UNIVERZITA PALACKÉHO V OLOMOUCI Křížkovského 511/8, 771 47 OLMOUC

č.j.: 047/PJ/OVZ/2025

Věc: Vysvětlení, změna, doplnění zadávací dokumentace č. 5

K veřejné zakázce na stavební práce s názvem: „**UPOL – Rekonstrukce sportovní haly UP v Olomouci**“, zadávané v nadlimitním režimu v otevřeném řízení, uveřejněné ve Věstníku veřejných zakázek pod evid. č.: **Z2025-012675**, Vám v souladu se zákonem č. 134/2016 Sb., o zadávání veřejných zakázek, v účinném znění (dále jen „Zákon“) sdělujeme následující vysvětlení, změnu a doplnění zadávací dokumentace:

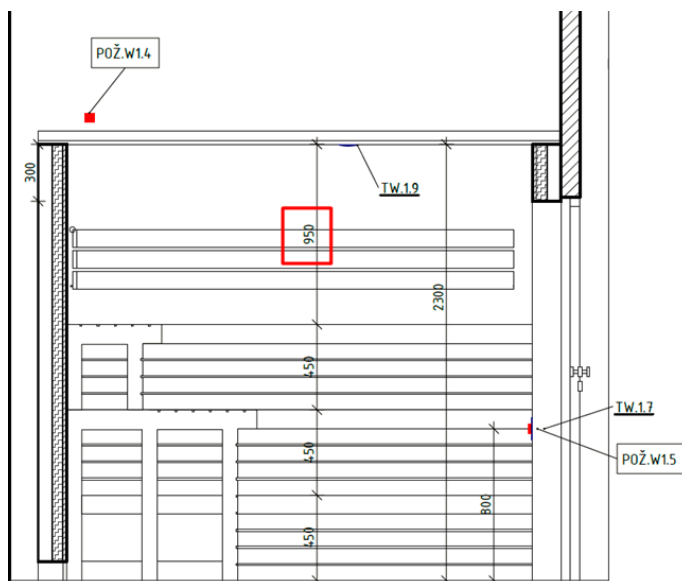
V projektové dokumentaci jsme však nenašli žlutě označené dokumenty, a to D.1.4.7.b.06. a D.1.4.7.b.07. Uchazeč tímto žádá o doplnění dokumentů do projektové dokumentace.

Přikládáme chybějící výkresy části D.1.4.7 SILNOPROUD

D.1.4.7.b.06 - PUDORYS STRECHY - 1.CAST

D.1.4.7.b.07 - PUDORYS STRECHY - 2.CAST

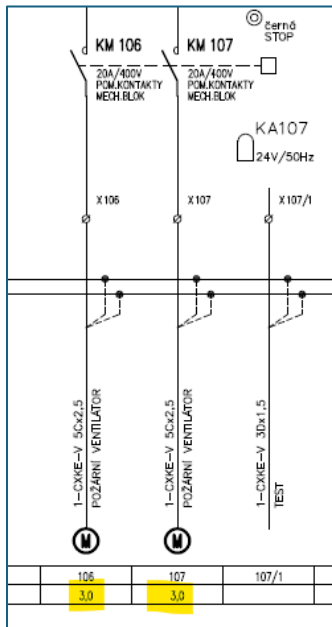
Nalezli jsme rozpor mezi technickou zprávou a výkresem rozvaděče RN101. Technická zpráva uvádí, že zálohované ventilátory mají příkon 3,92 kW, ale dle schématu rozvaděče je to 3kW.

2.10.2 Větrání CHUC + požární klapky

Doba zálohování 30 minut, 2x ventilátor 3,92 kW, požární klapky 97 ks, v m.č.1.087, označení RN101.

Uchazeč žádá o ujasnění, který parametr je správně.

Platí hodnoty uvedené v Technické zprávě. Byl upraven výkres D.1.4.7.b.15._a ROZVADEC RN101 v části D.1.4.7 SILNOPROUD.

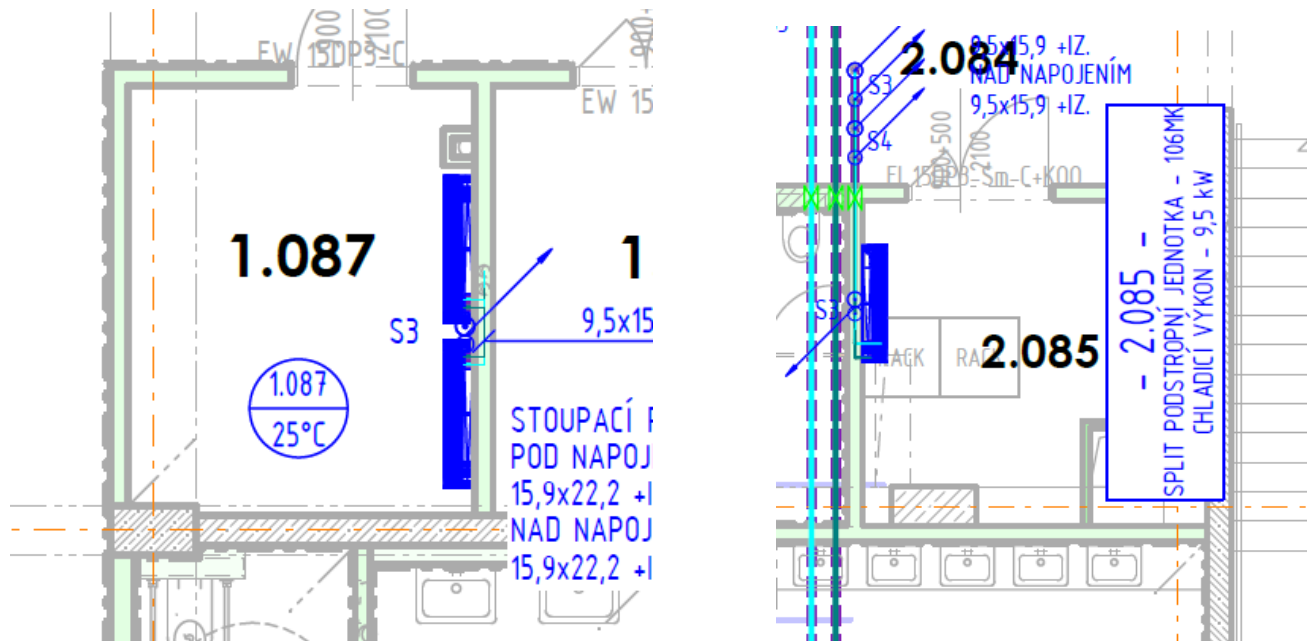
V předané PD ani v seznamu strojů a zařízení jsme tyto jednotky nenalezli. Žádáme zadavatele o upřesnění parametrů, popř. uvedení, kde v PD je zařízení zakresleno.

Doplňujeme Specifikace těchto jednotek viz. příloha.

Vlastní umístění jednotek je patrné z popisu ve výkazu výměr, byl opraven popis jednotky v položce č. 5 – bylo uvedeno špatné číslo místnosti.
